STUDER

SERVICE-INFORMATION

A800

SI 43/79 D/E

12.3.79	Riesen	A800	7,5/15 ips Maschine
STUDER	Record Amplifier	1. 180.712	PAGE 1 OF 4

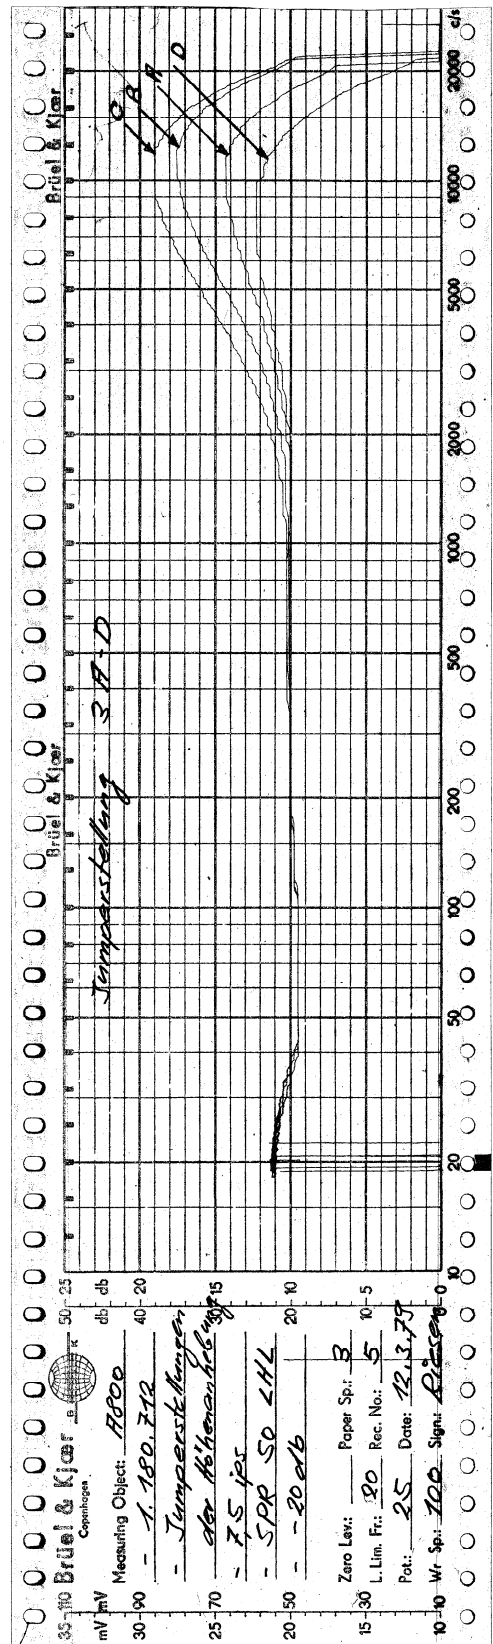
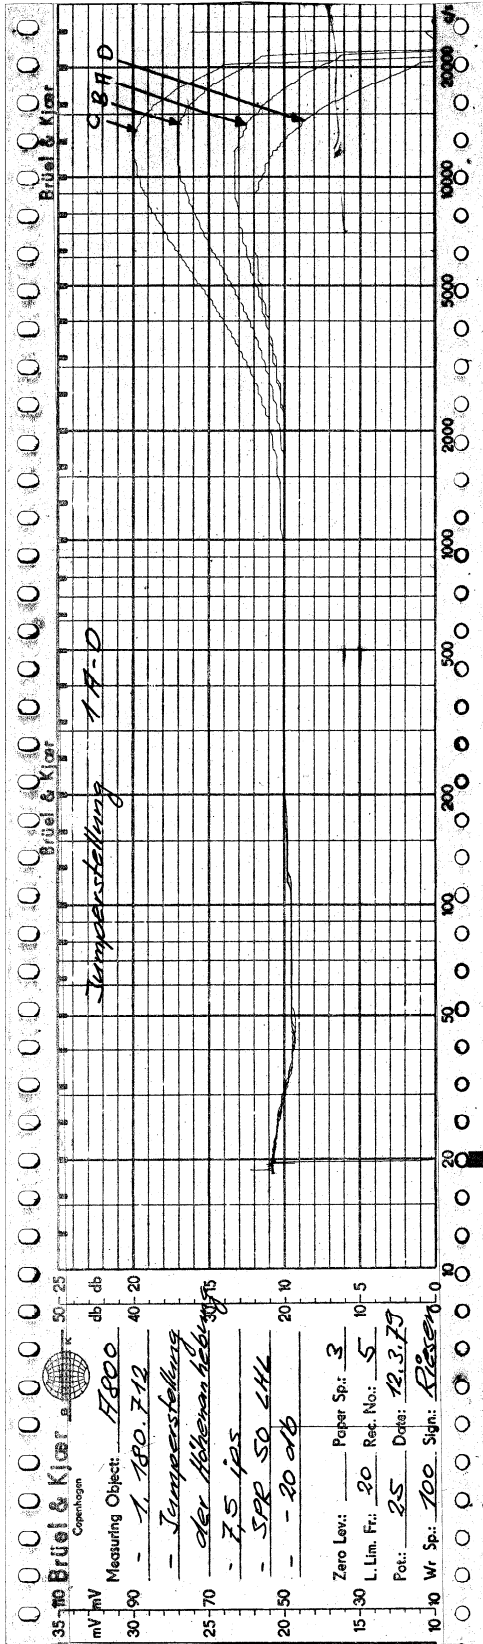
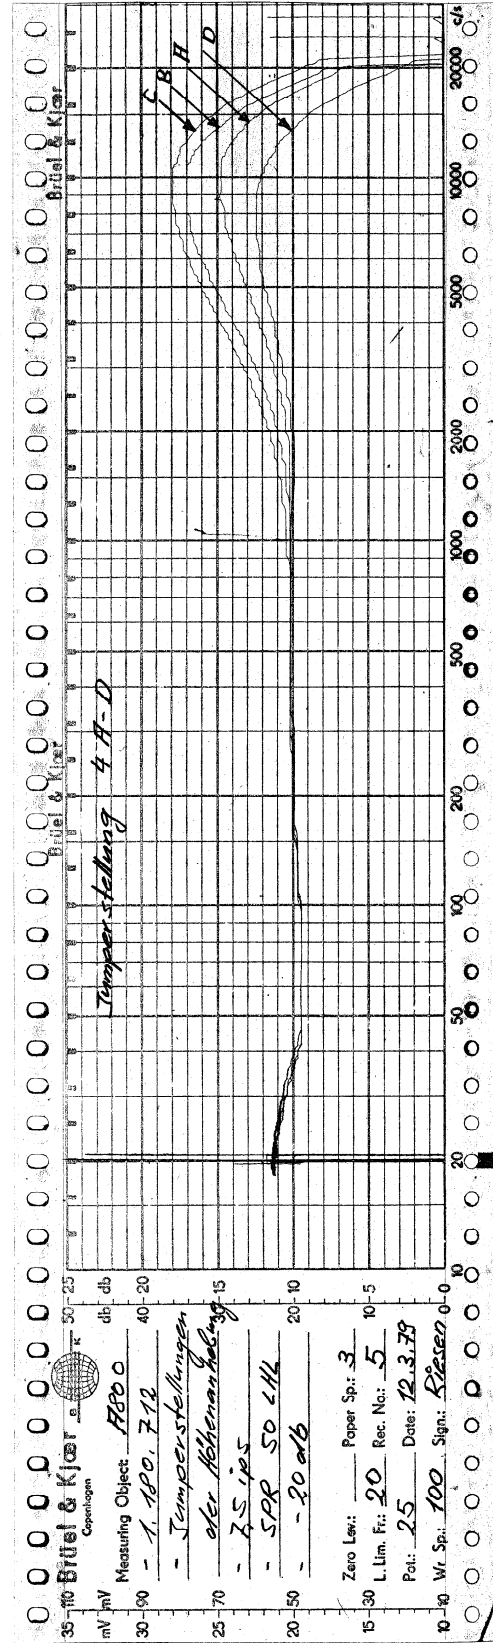
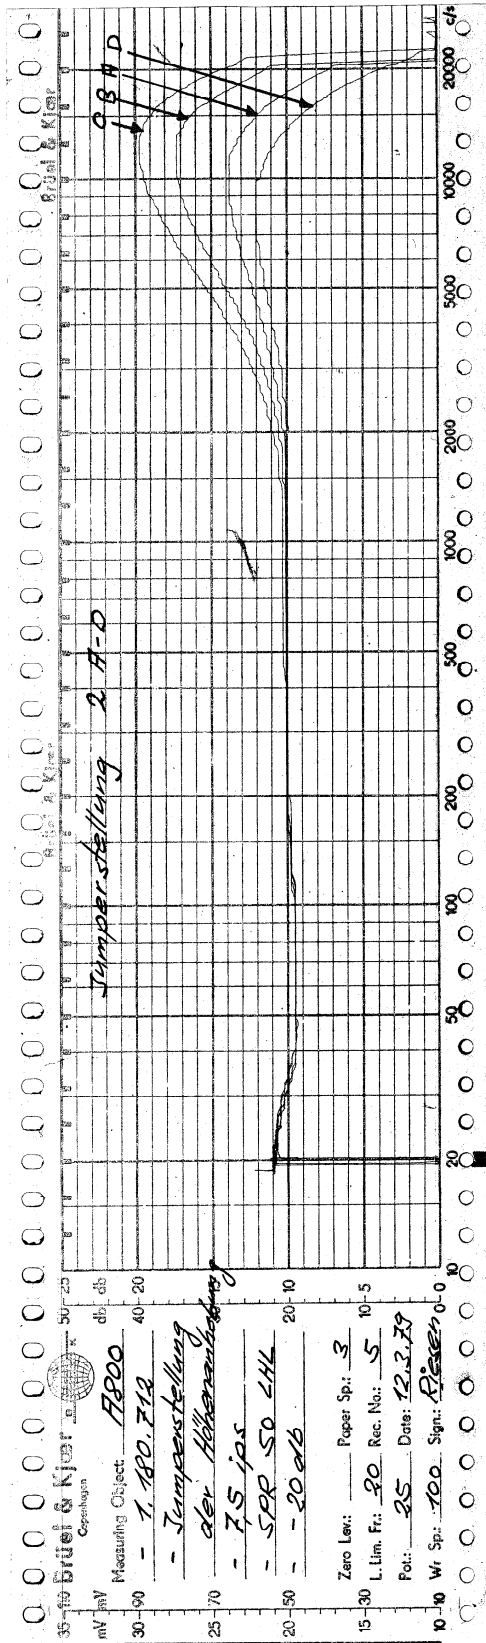
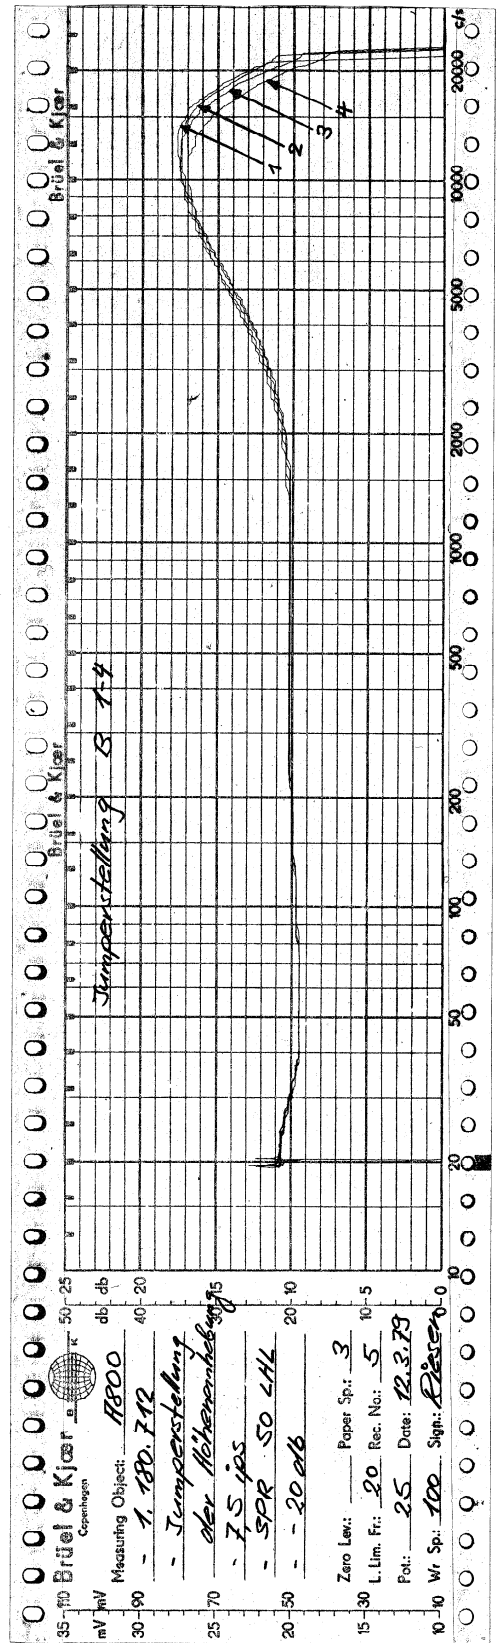
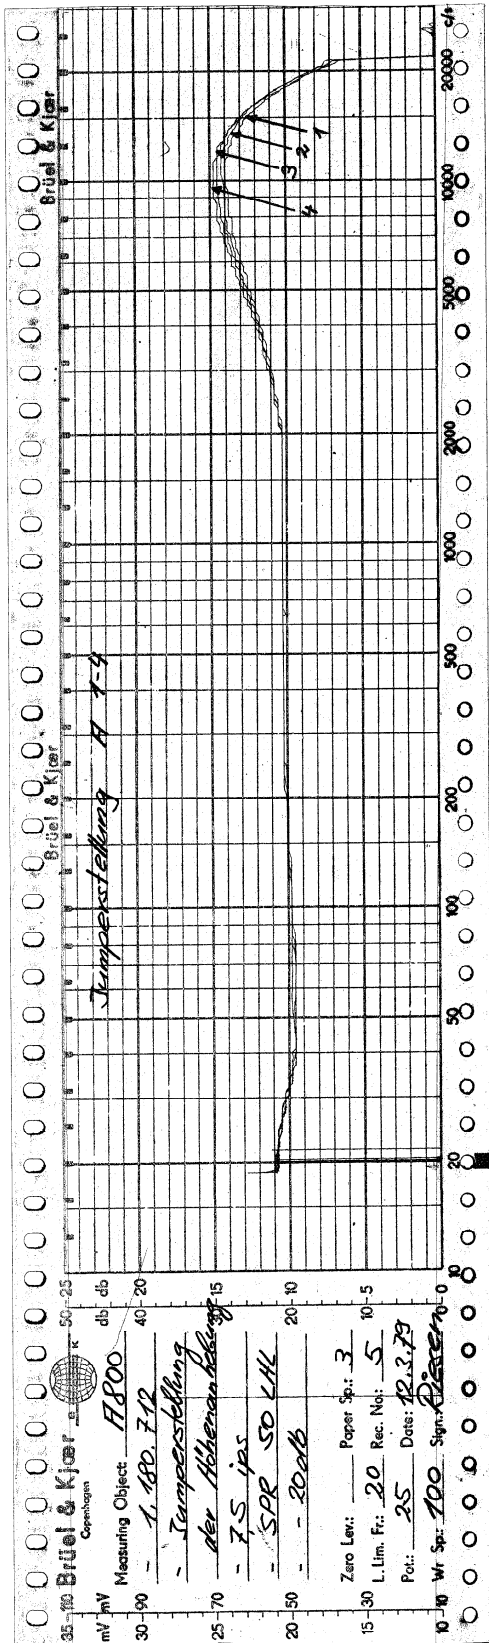
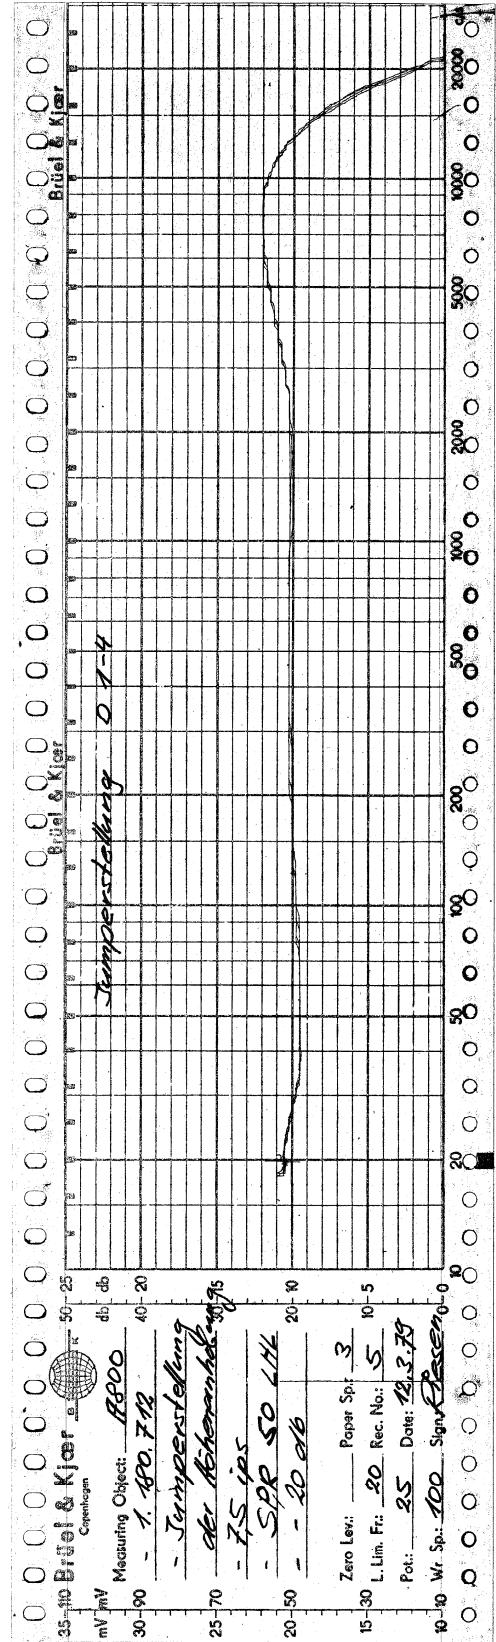
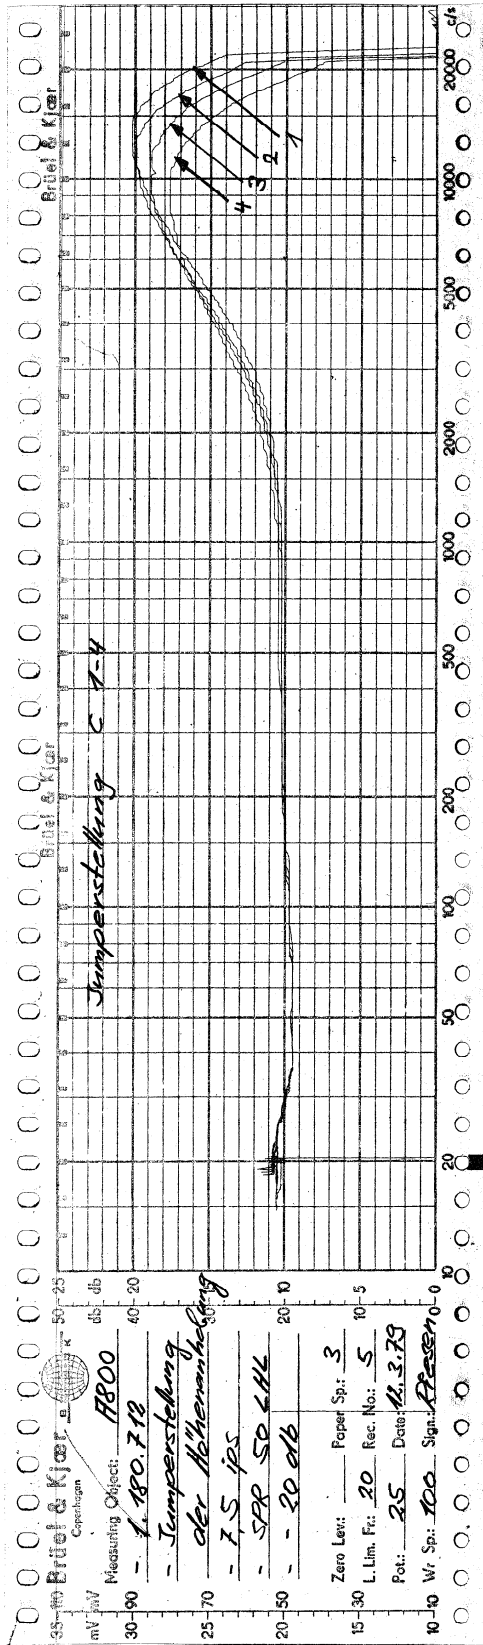
Die Diagramme auf den Seite 9-16 zeigen die Wirkung des Treble boost. Die Maschine wurde in Jumperstellung 4 D auf optimalen Frequenzgang eingemessen. Die Kurve wurde mit Verstärkern 1.180.712-00 aufgenommen.

The diagrams page 9-16 show the reaction of the treble boost. Machine has been adjusted in jumper position 4 D with optimised frequency response. Measured with amplifiers 1.180.712-00.

Entzerrung	CCIR (Seite 9-12)
Magnetfluss	320 nWb/m
Leistungspegel	+ 6 dBm
Magnetband	BASF SPR 50 LHz

Equalization	CCIR (Page 9-12)
Magnetic flux	320 nWb/m
Line level	+ 6 dBm
Tape	BASF SPR 50 LHz

Bias 5,5 dB über max. (10 kHz/7,5 ips)

Bias 5,5 dB over max. (10 kHz/7,5 ips)

Entzerrung	NAB (Seite 13-16)
Magnetfluss	510 nWb/m
Leistungspegel	+ 8 dBm
Magnetband	Ampex 406

Equalization	NAB (Page 13-16)
Magnetic flux	510 nWb/m
Line level	+ 8 dBm
Tape	Ampex 406

Bias 3 dB über max. (10 kHz/15 ips)

Bias 3 dB over max. (10 kHz/15 ips)
